COMUNE DI LEVICO TERME

AGGIORNAMENTO DEL PIANO URBANO DEL TRAFFICO

INTEGRAZIONE

DATA:
APRILE 2009

Schema generale della circolazione viaria Scenario di Breve Termine (2009)

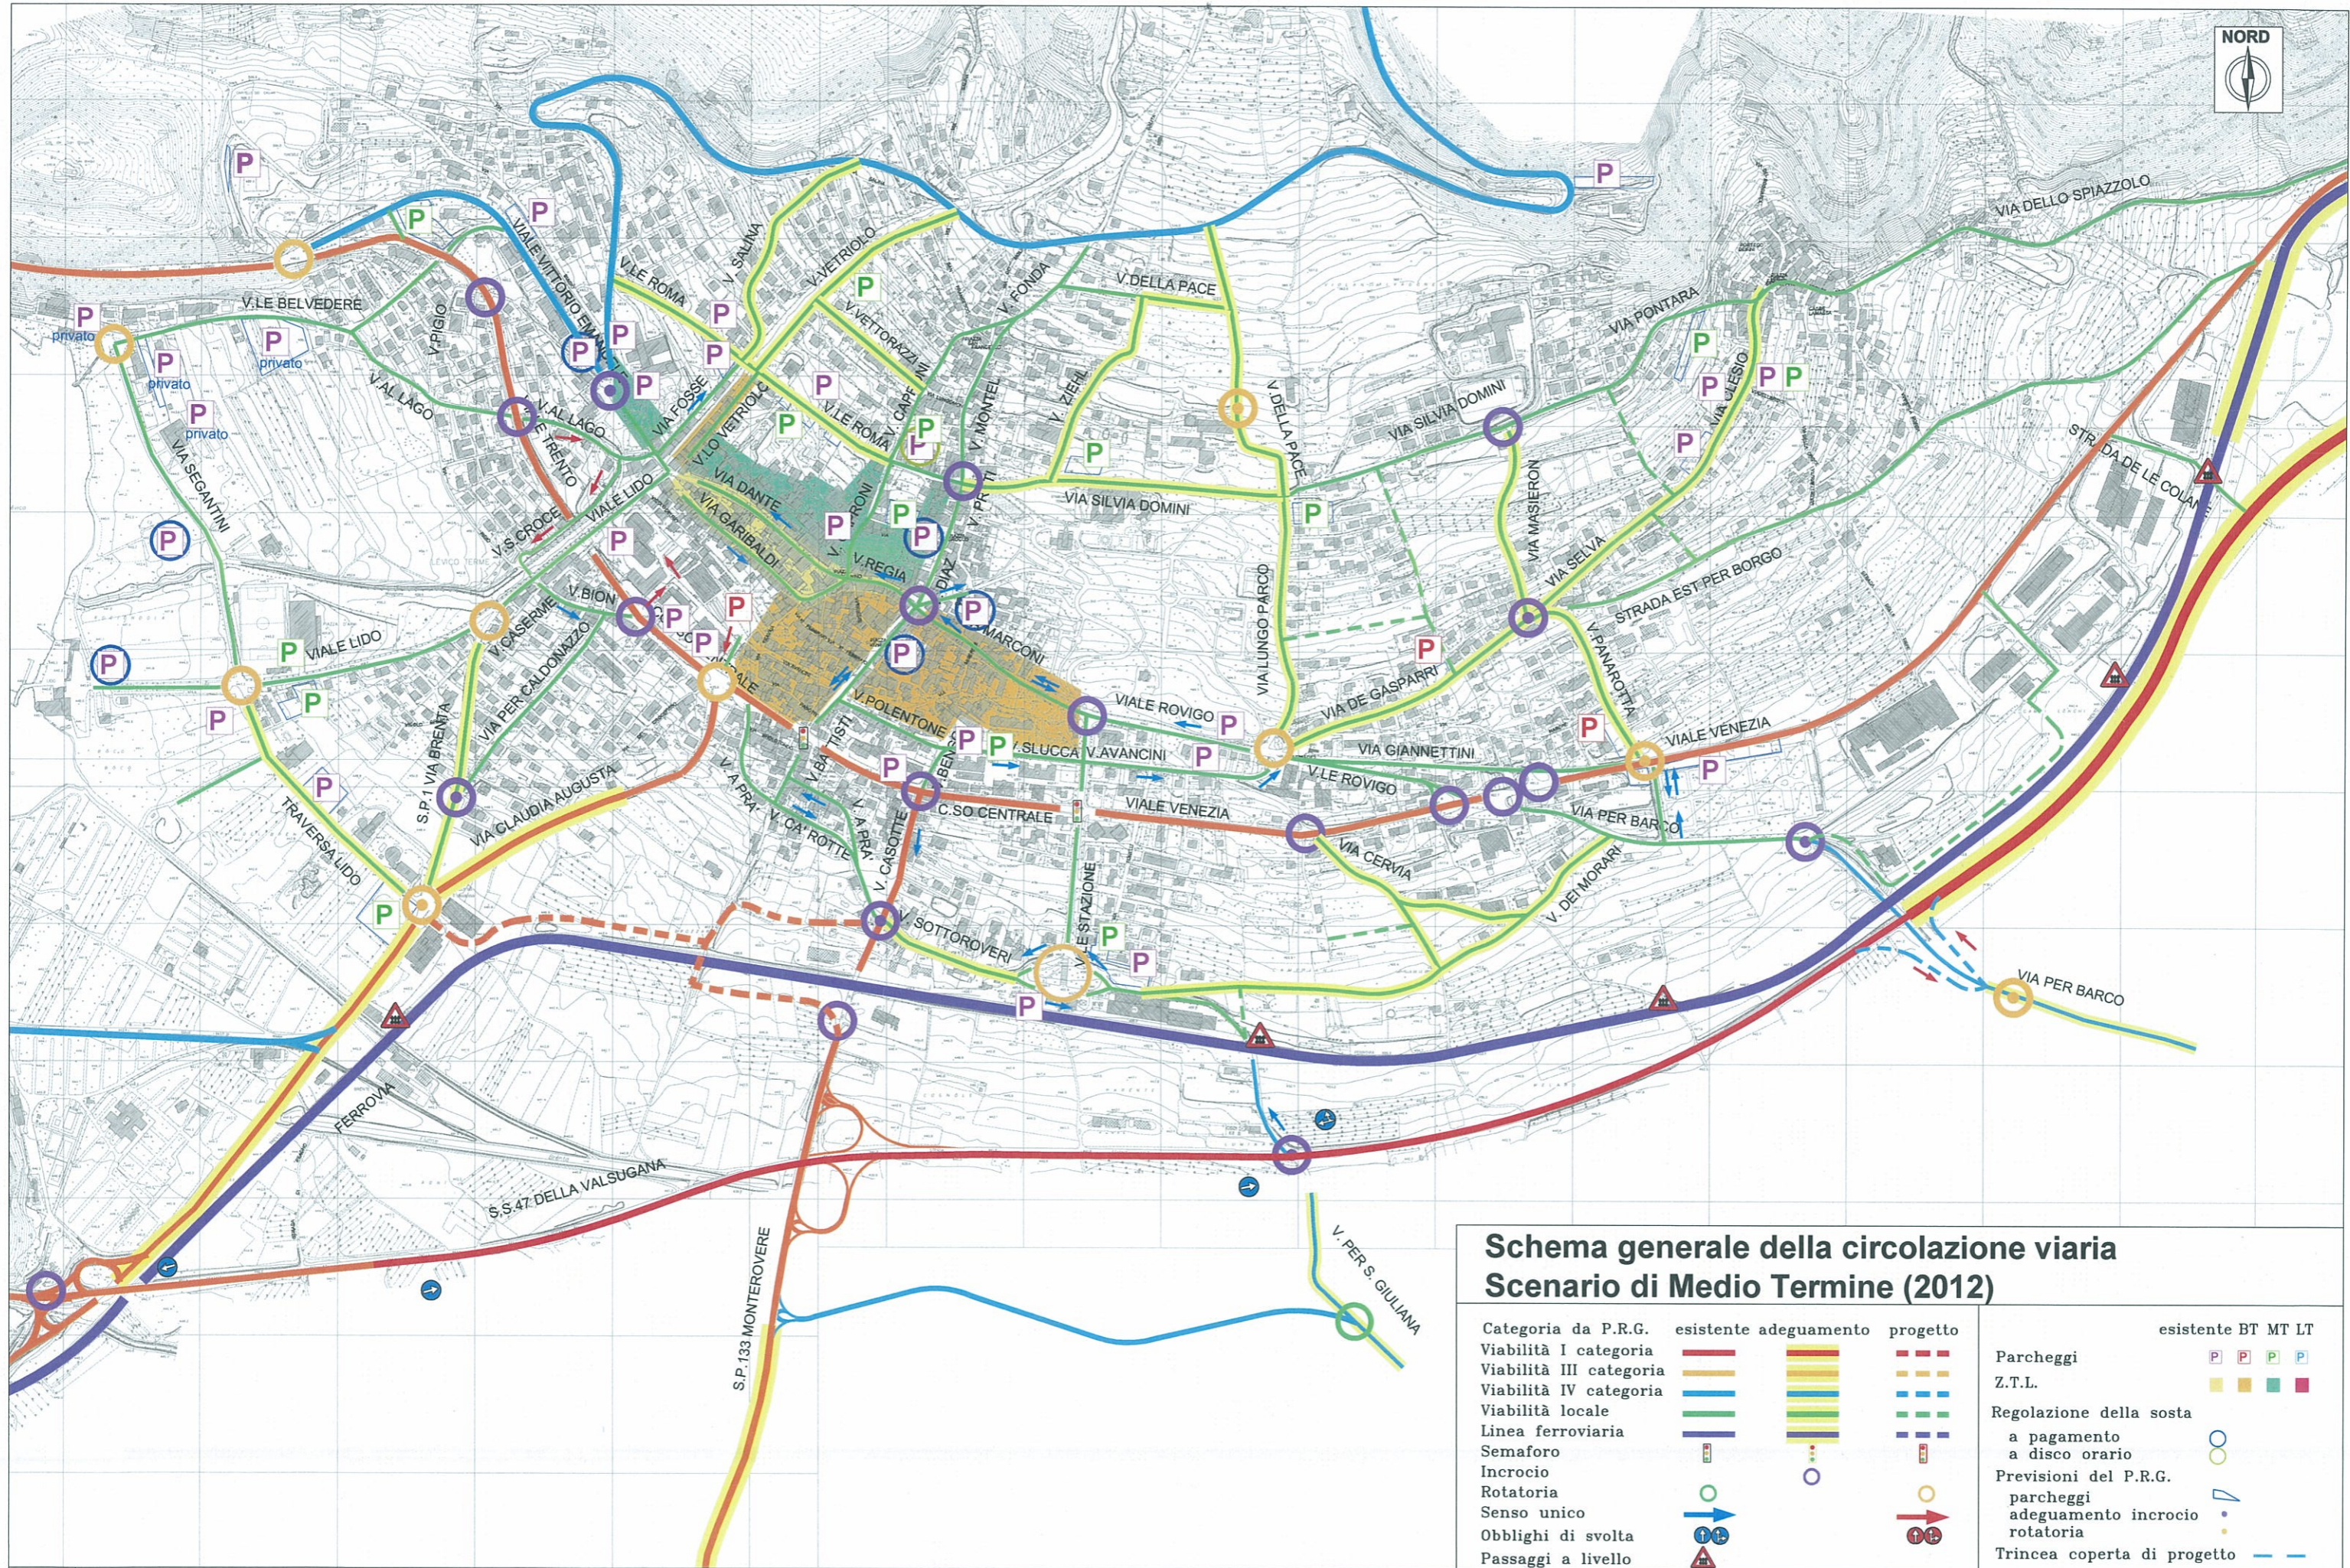
| N. | Osservazioni dei cittadini approvate | Controdeduzione ATA |
|----|--|--|
| 1 | rotatoria via Venezia-via Panarotta | Inserita a Medio Termine. Era già previsto l'adeguamento dell'incrocio a Medio Termine. |
| 4 | Percorso pedonale su via S. Giuliana | Recepito: è necessario prevedere due sottopassi (alla ferrovia e alla S.S.47) |
| 7b | razionalizzazione collegamenti area industriale-S.S.47 | Recepito: è prevista una nuova viabilità in zona industriale tra il sovrappasso per Barco e l'attuale innesto per l'area industriale, che verrà adeguato con un sottopasso alla ferrovia. La soluzione finale andrà comunque definita in funaiozne delle soluzioni che verranno scelte per l'adeguamento della S.S.47. |
| 7d | potenziamento viabilità per centro raccolta | A breve termine potrà essere utilizzato il collegamento da via per Barco. A Medio Termine è già previsto il potenziamento del collegamento dalla via per S.Giuliana. |
| 7e | sensi unici per accesso/recesso da park Ognibeni | Recepito. A Medio Termine potrà essere prevista un uscita a senso unico sulla nuova rotatoria all'intersezione v.le Augusta, v.le Centrale |
| 8a | parcheggi al posto della rotatoria su via per Vetriolo | Recepito |

Schema generale della circolazione viaria Scenario di Lungo Termine - Ipotesi 2 (2017)

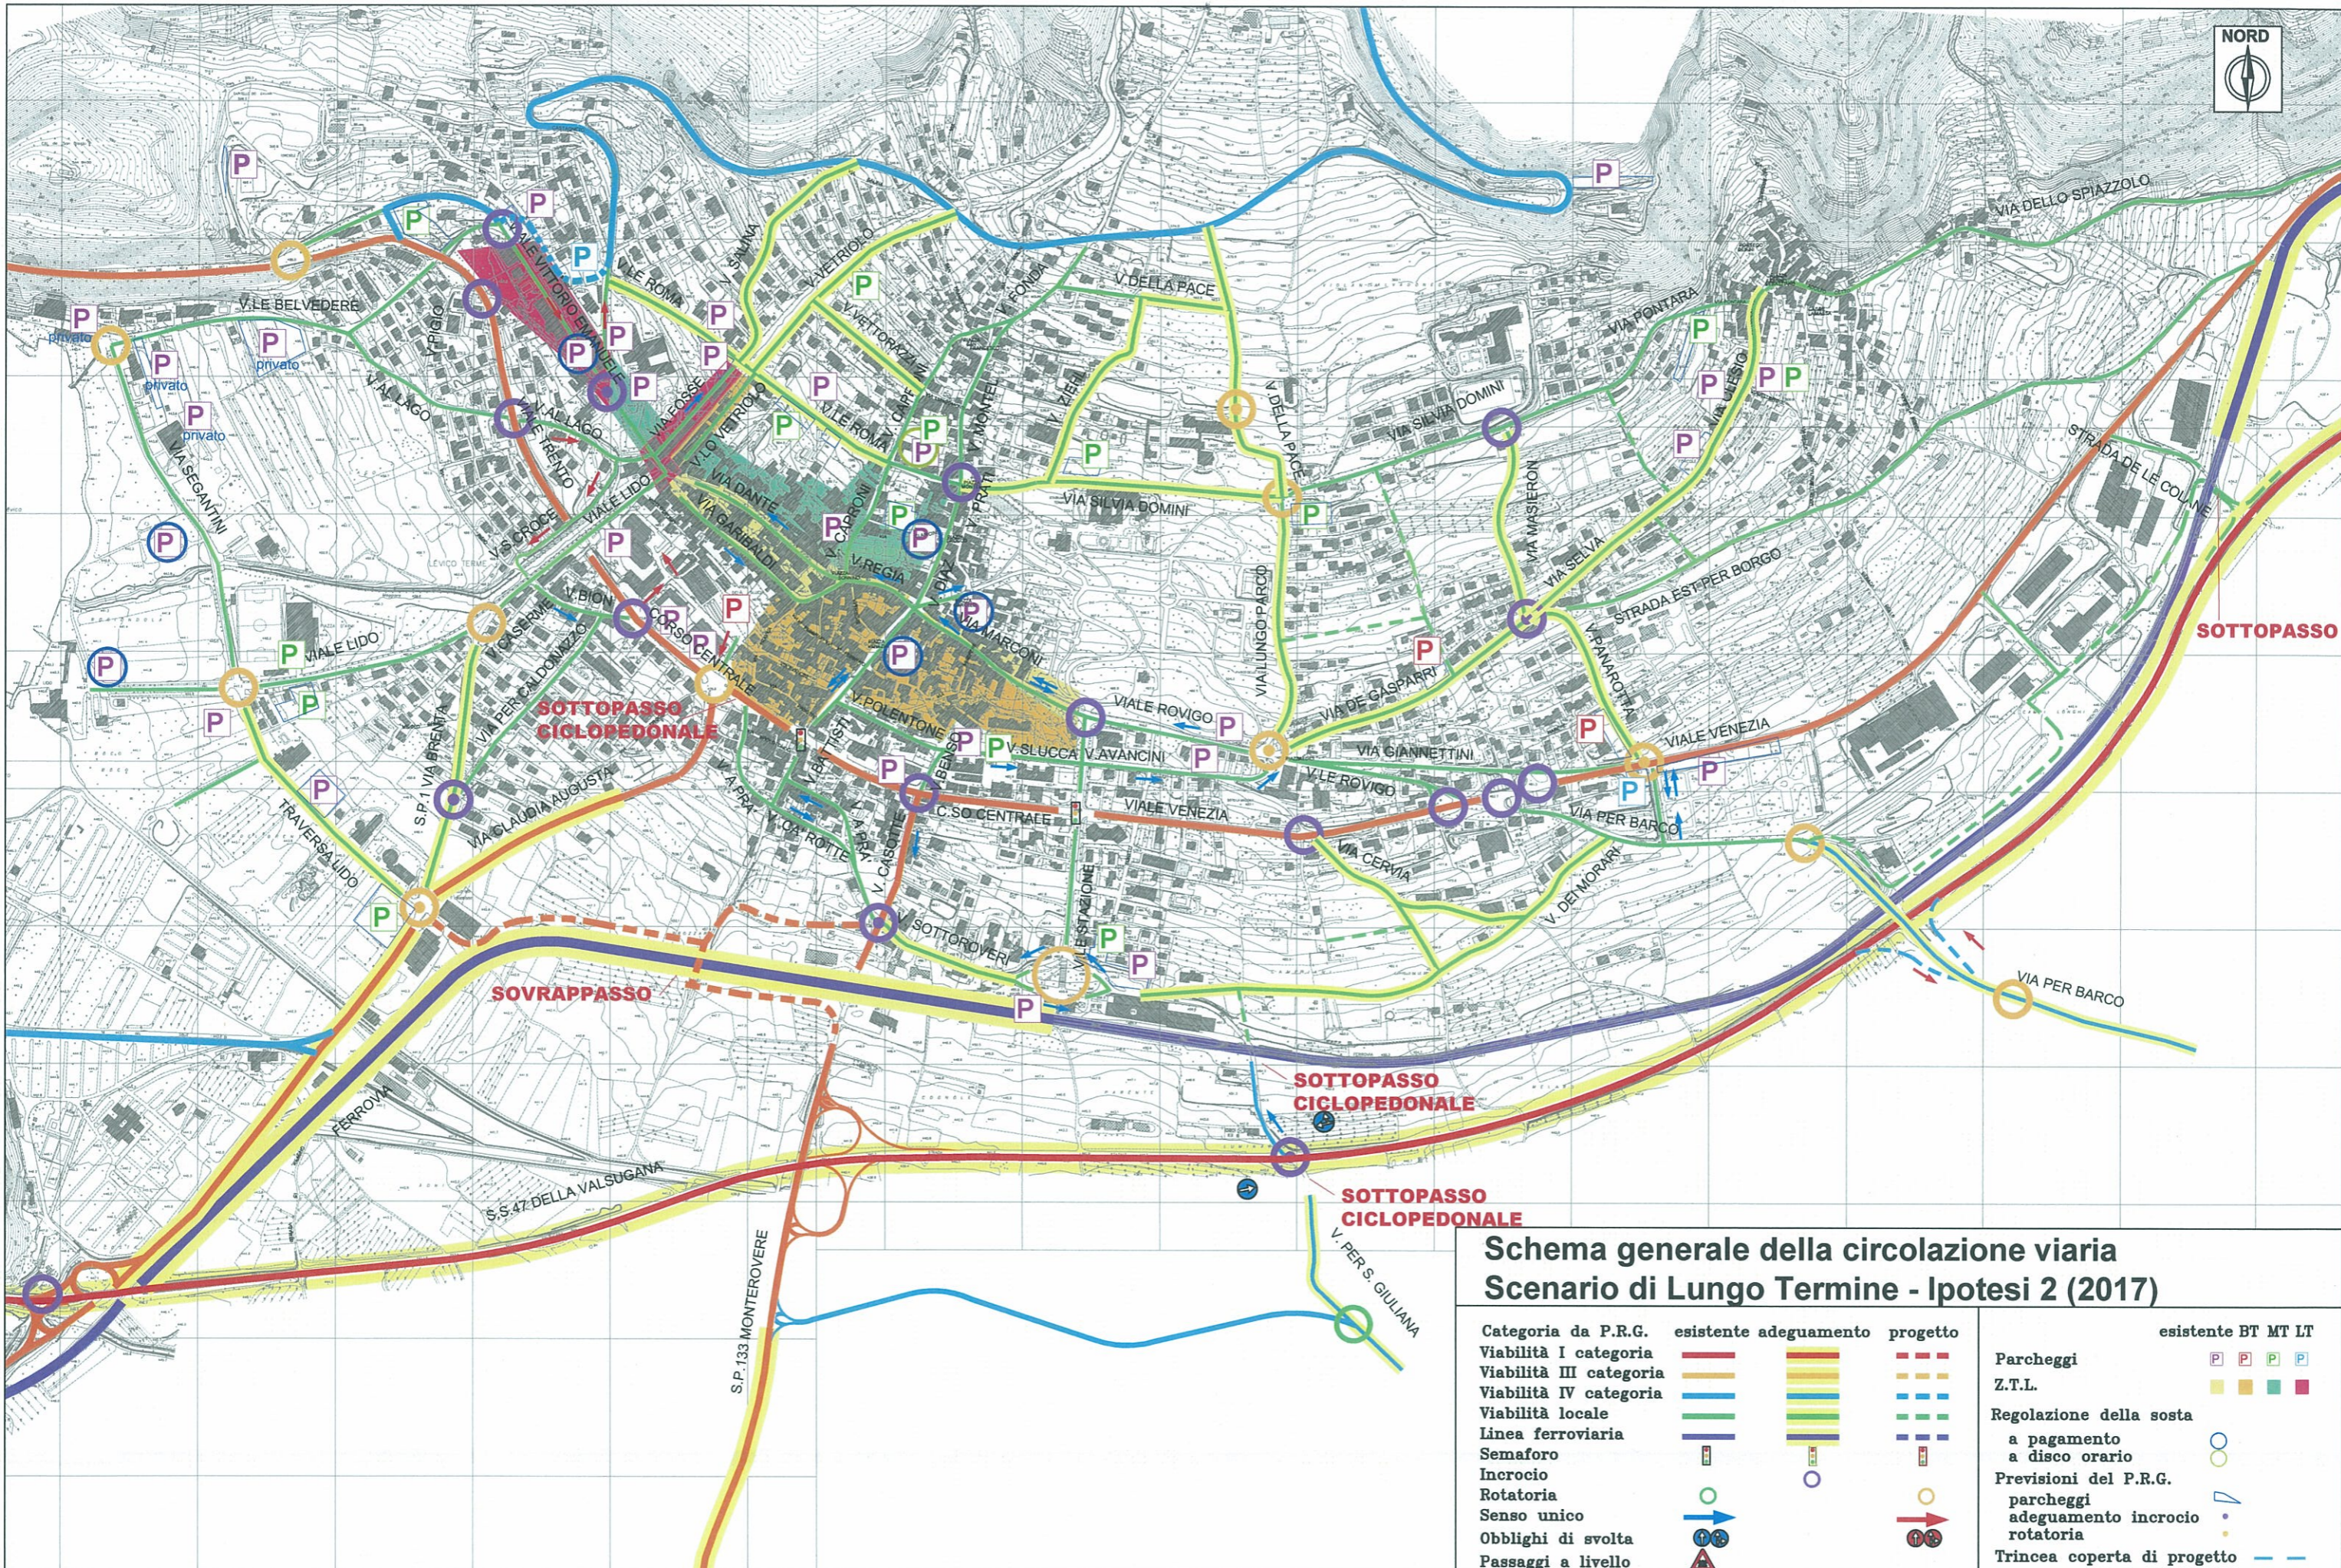
| N. | Osservazioni dei cittadini approvate | Controdeduzione ATA |
|----|--|--|
| 2 | Stralcio collegamento via Trento-S.S.11 | Recepito |
| 5 | Stralciare tracciato per galleria di Tenna | Recepito |
| 7c | potenziamento assi verticali con recupero del ponte della Brozzara | Recepito |
| 8d | Stralcio collegamento via Trento-S.S.11. Prevedere prolungamento via della Pace. | Recepito come da previsione di P.R.G. |

| N. | Osservazioni della commissione approvate | |
|----|---|---|
| B | Potenziamento tra Levico e Selva | Recepito potenziamento dell'asse via de Gasparri - via Selva - via |
